Keuringsverslag van een elektrische laagspanning- en zeer lage spanningsinstallatie

NIET CONFORM

Straatnaam Le Wahier
Huisnummer 12
Busnummer
Postcode 7880
Gemeente VLOESBERG
Land België

Controlebezoek van een huishoudelijke installatie volgens (KB 08/09/2019) - AREI Boek 1- 6.5. en 4.2.4.3.

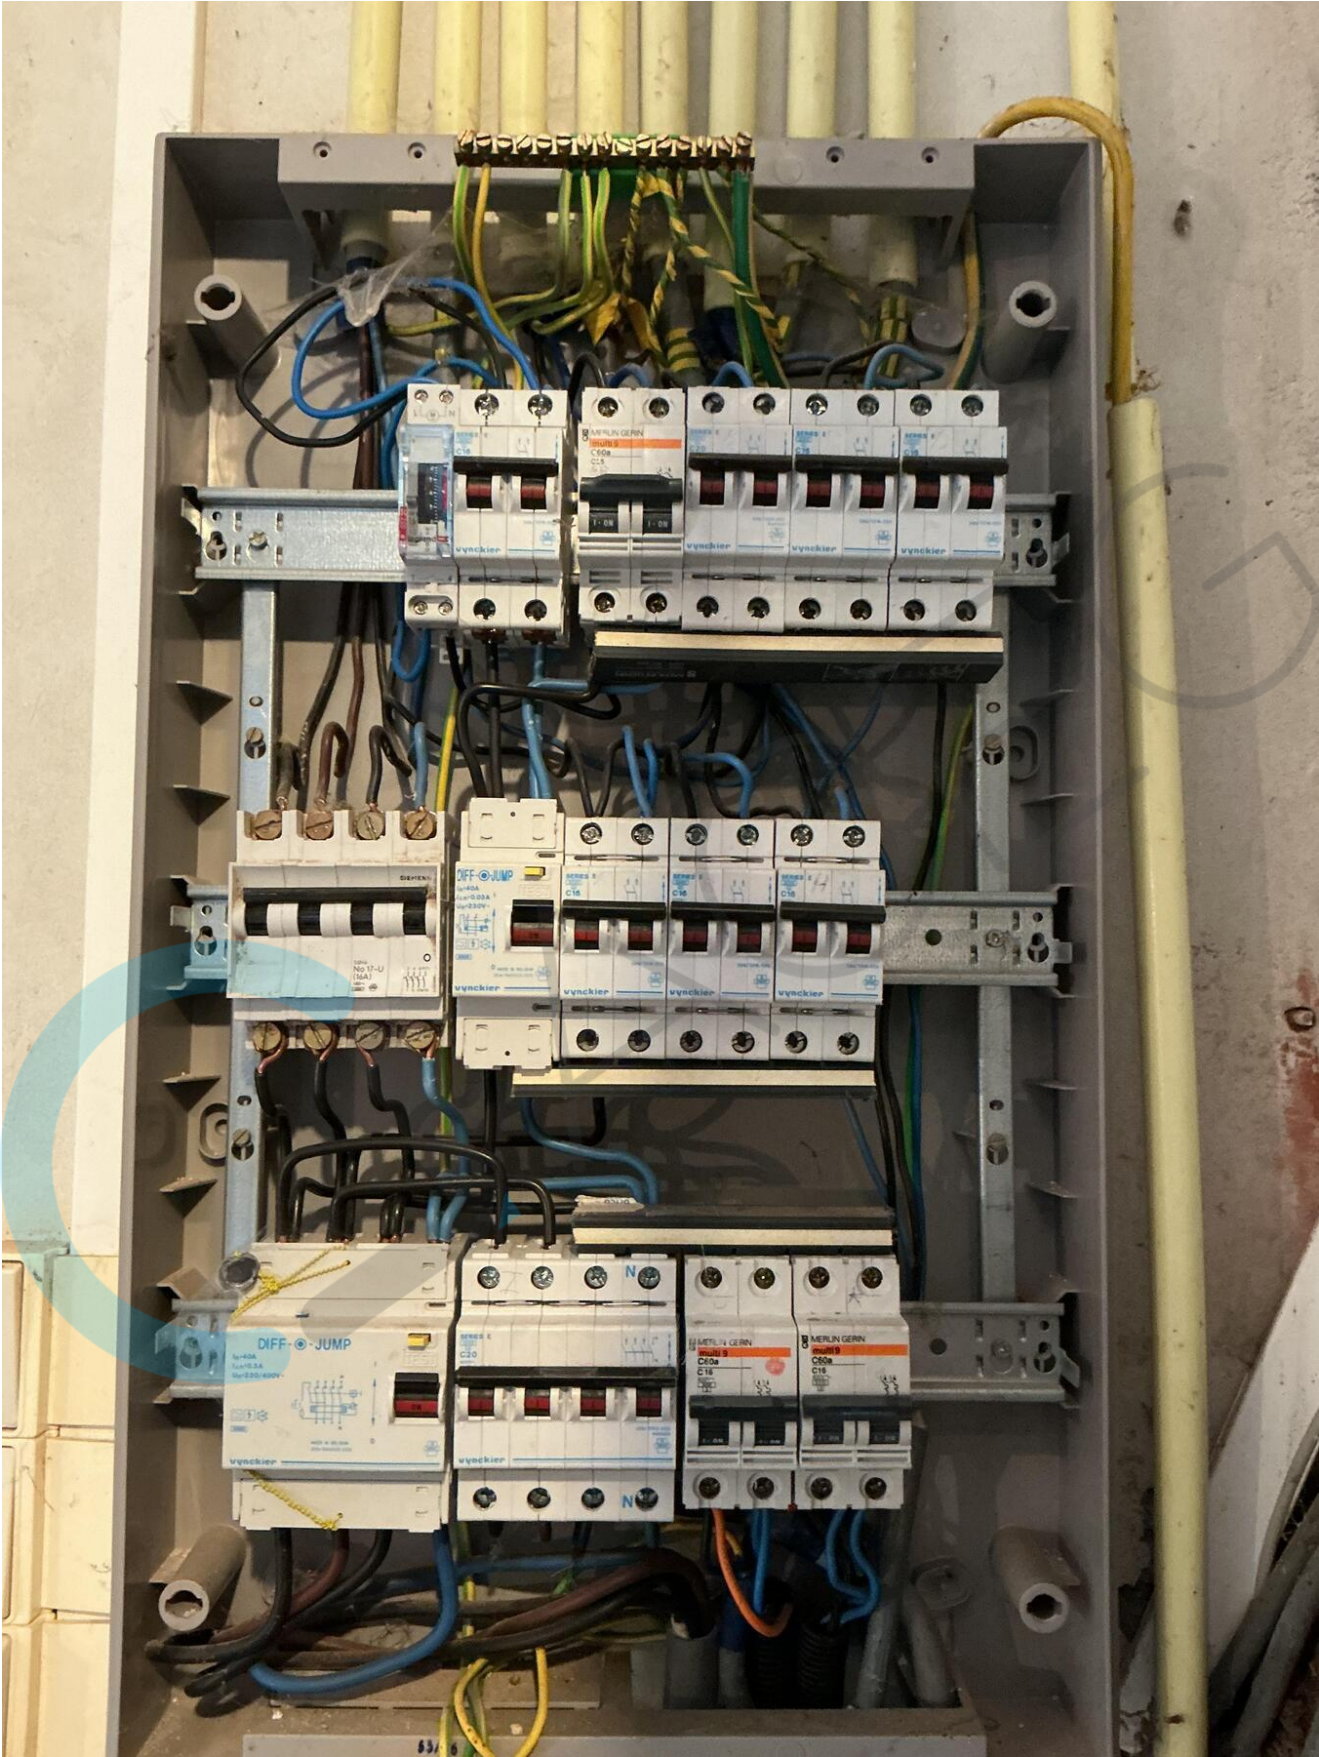
Veillez obturer les espace non utilisé

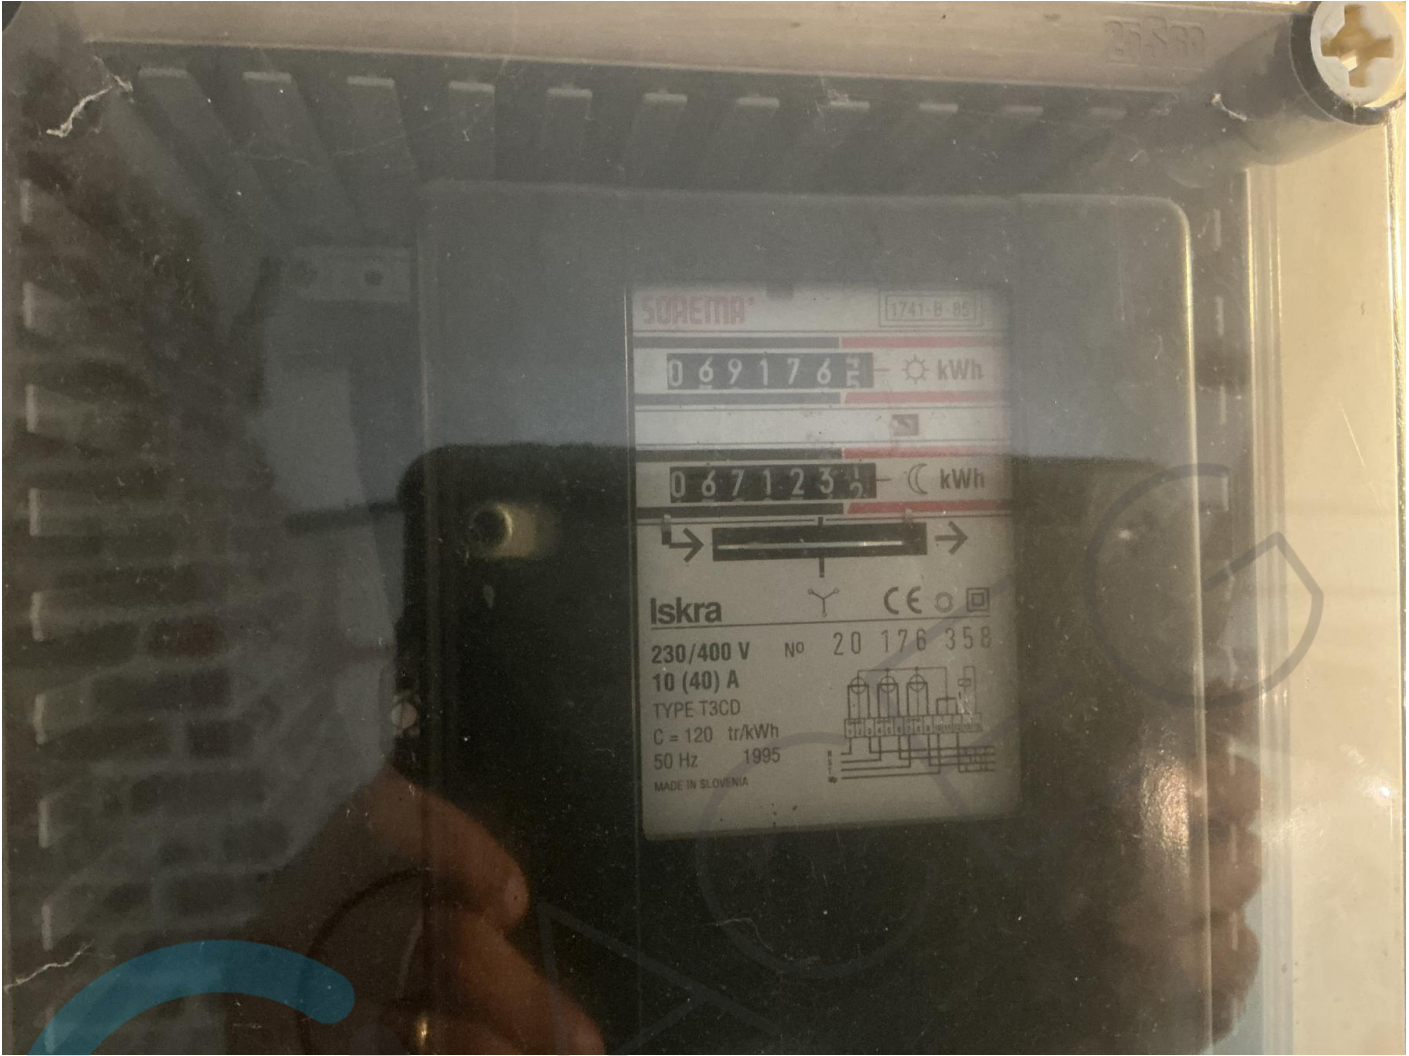
Veillez noté la tension de service et la nomenclature
